マイクロコンピュータ技術情報

技術通知		発行番号	S B G - D T - 0 3 - 0 1 9 5 号	1/2
UPD789860, 789861 (サブ・シリーズ) 使用制限事項の件		発行日	2 0 0 3 年 7 月 1 8 日	
		発行元	NEC エレクトロニクス株式会社 ソリューション事業本部 第二ソリューション事業部 マイクロコンピュータグループ	
文書分類	使用制限事項	バージョン・アップ	ドキュメント修正	その他
関連資料	UPD789860, 789861 サブシリーズ ユーザーズ・マニュアル		資料番号 : U14826JJ3V0UM00 (第3版)	
	UPD789860, 789861 データ・シート		資料番号 : U13917JJ1V1DS00 (第1版)	
	UPD78E9860, 78E9861 データ・シート		資料番号 : U16524JJ1V0DS00 (第1版)

8 ビット・タイマ・スタート時の誤差

タイマ・スタート時の誤差

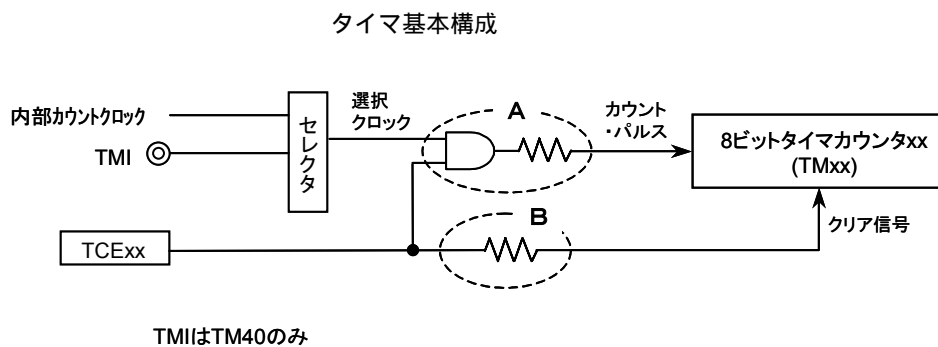
8 ビット・タイマにおいて、タイマ・スタート後、一致信号が発生するまでの時間は、最大で 1.5 クロック分の誤差が生じます。これは、選択クロックがハイ・レベルの時にタイマ・スタートすると、その瞬間に立ち上がりエッジが検出され、カウントがインクリメントされてしまうことがあるためです。

本制限事項に関する、タイマ基本構成は以下図の通りです。

- ・ 選択クロックとカウント動作フラグ (TCExx) を AND で受け、カウンタに供給
- ・ カウント動作フラグ (TCExx) セット時、TMxx カウンタ値をクリア

1.5 クロック (最大) の誤差が出るケース

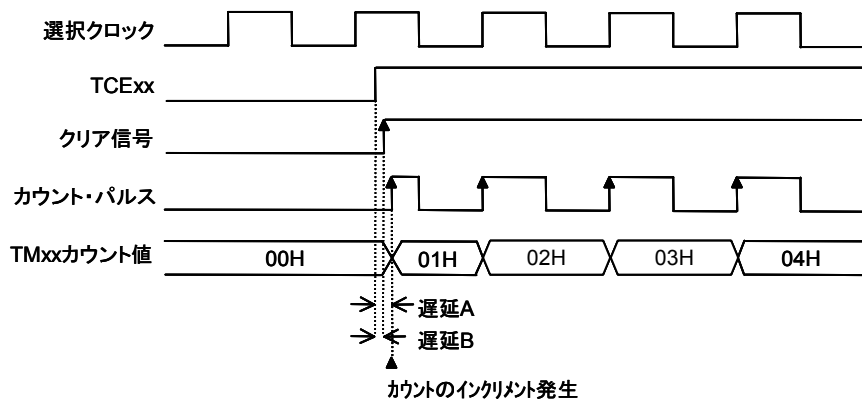
選択クロックがハイ・レベルの時にカウント動作フラグ (TCExx) をセットした結果、カウント・パルスがクリア信号に対して遅れた場合 (“遅延 A > 遅延 B”) TMxx カウンタ値はインクリメントされます。最大で 1.5 クロック分の誤差が生じます。

TMI 端子がハイ・レベル時にタイマ・スタートした場合のカウント動作

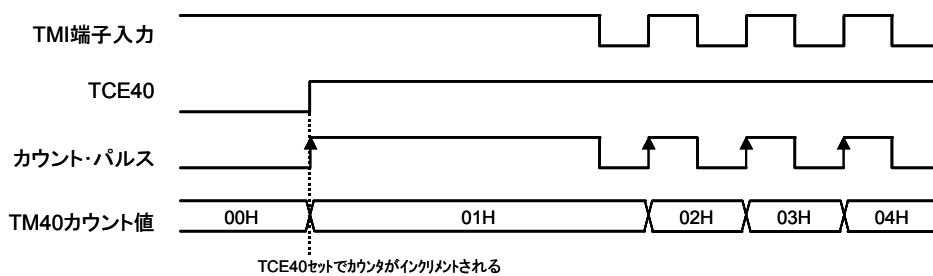
8ビット・タイマ 40 において、タイマのカウント・クロックに外部イベント(TMI 端子入力)を選択時、有効エッジと TMI 端子レベルの状態により、カウント動作フラグ(TCE40)をセット後、カウントがインクリメントされる場合があります。

前記制限事項 記載の "遅延 A > 遅延 B" の場合、以下に合致する時 TM40 カウント値はインクリメントされません。

- ・ TMI 端子がハイ・レベルの状態にカウント動作フラグ(TCE40)をセットした時

カウンタに1カウントの誤差があることを認識して使用するか、以下、のいずれかの回避策を実施してください。

- ・ 必ず TMI 端子がロウ・レベルの時にタイマ・スタートする。

- ・ タイマ・スタート時のカウント値を制御レジスタに退避させておき、カウント値を読み出すときは制御レジスタに退避したカウント値との SUB を取り、真のカウント値とする。
